Sitzungsvorlage

Nummer: **21/1874**
Datum: 02.07.2021

6. Bauantrag im vereinfachten Verfahren: Neubau eines Dachgeschosses am bestehenden Wohnhaus, Dr. Zimmermann Straße 36, Flst. Nr. 1096/60, 88709 Meersburg, Gem. Meersburg

Lageplan

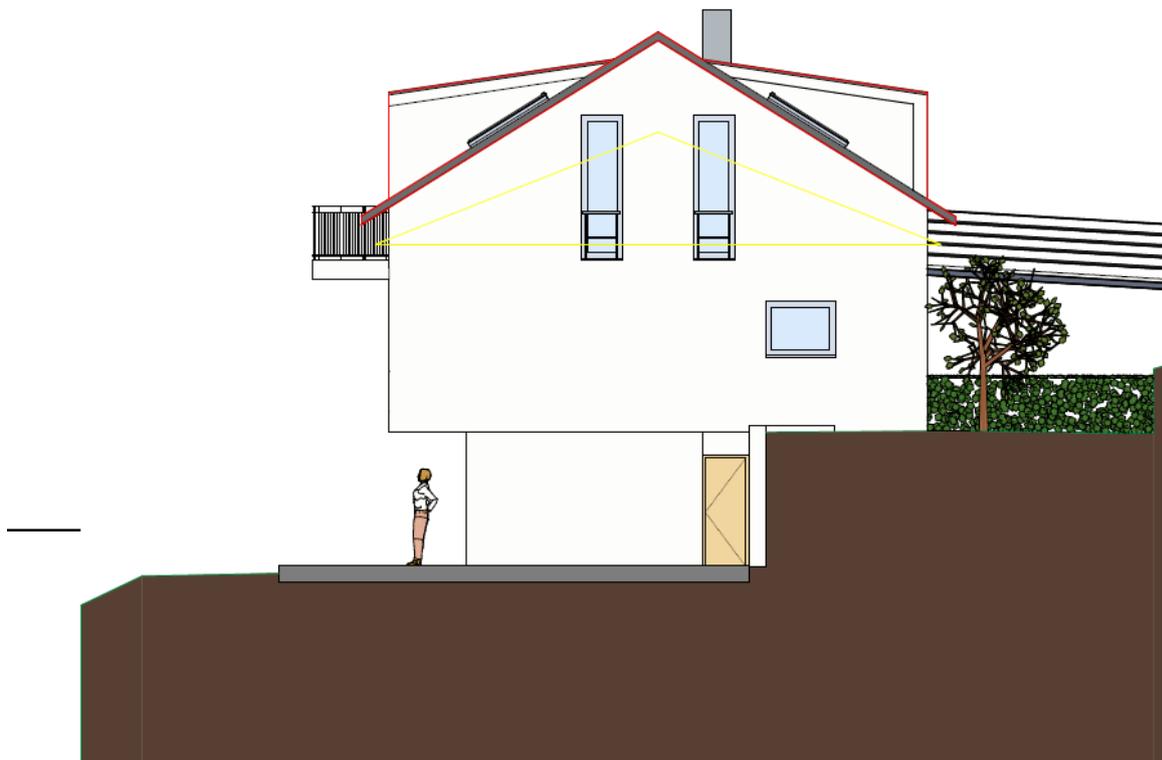
-Überschreitung der Baugrenze durch Balkon (geringfügig)

Aus Sicht der Bauverwaltung werden die Grundzüge der Planung durch das beantragte Vorhaben eingehalten. Die geringfügige Überschreitung der Baugrenze durch den geplanten Balkon ist städtebaulich begründbar.

Durch das Vorhaben wird aus Sicht der Bauverwaltung eine zusätzliche Wohneinheit geschaffen. Da der eingereichte Lageplan nicht den Anforderungen des § 4 LBOVVO entspricht (insbesondere § 4 Abs.4 Ziffer 8 LBOVVO , Stellplatzberechnung/Nachweis)) empfiehlt die Bauverwaltung eine Auflage für das Einvernehmen zu erteilen.

- Vorlage eines Lageplanes (zeichnerischer und schriftlicher Teil), der den Vorgaben des § 4 LBOVVO entspricht.
- Gemäß § 4 Abs.4 Ziffer 8 LBOVVO sind im zeichnerischen Teil des Lageplans bzw. Grundrissplans die Lage und die Anzahl vorhandener und geplanter Stellplätze für sämtliche Wohneinheiten darzustellen.
- Der Stellplatznachweis ist für die Gesamte Liegenschaft/ auf dem Flurstück 1096/60 nachzuweisen/herzustellen

Ansicht Südwest

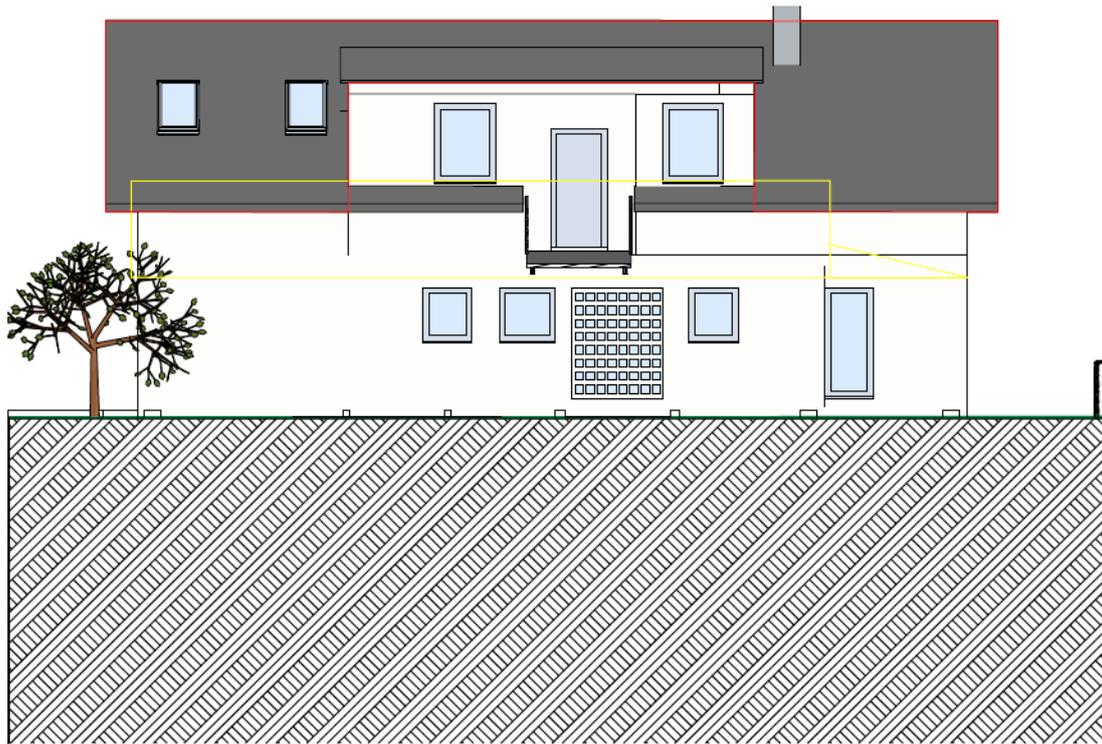
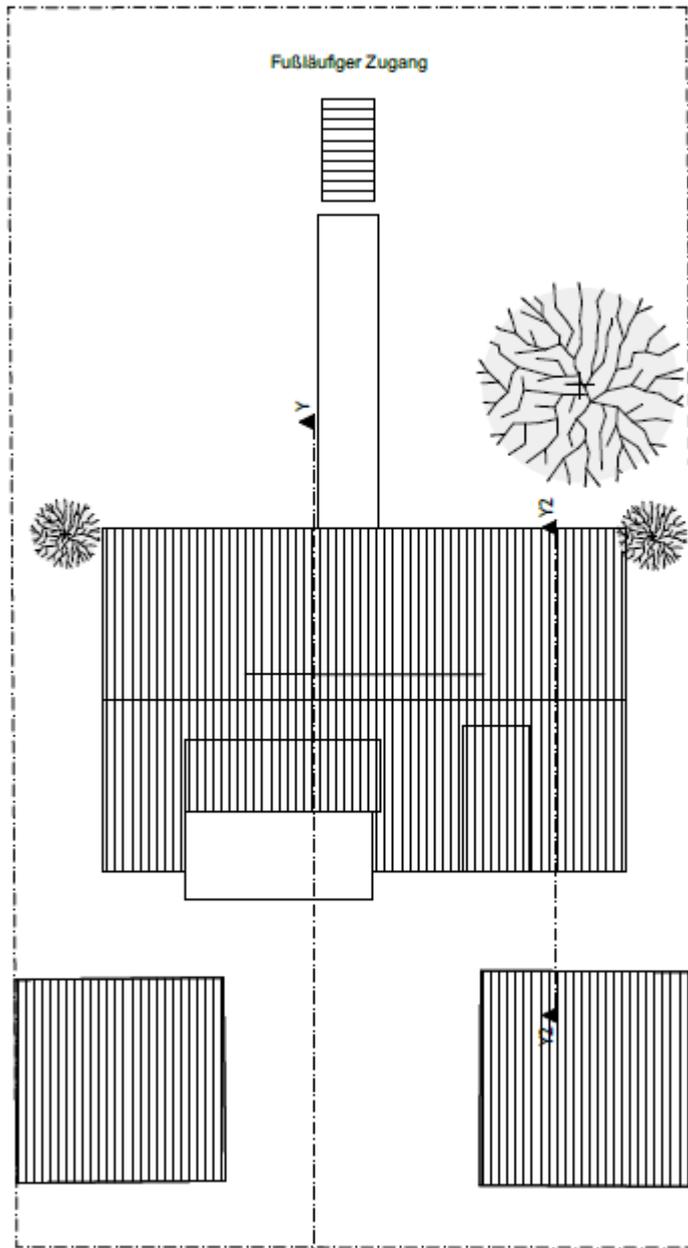
Die geplanten Traufhöhe und Gebäudehöhe entspricht den Vorgaben des Bebauungsplanes.
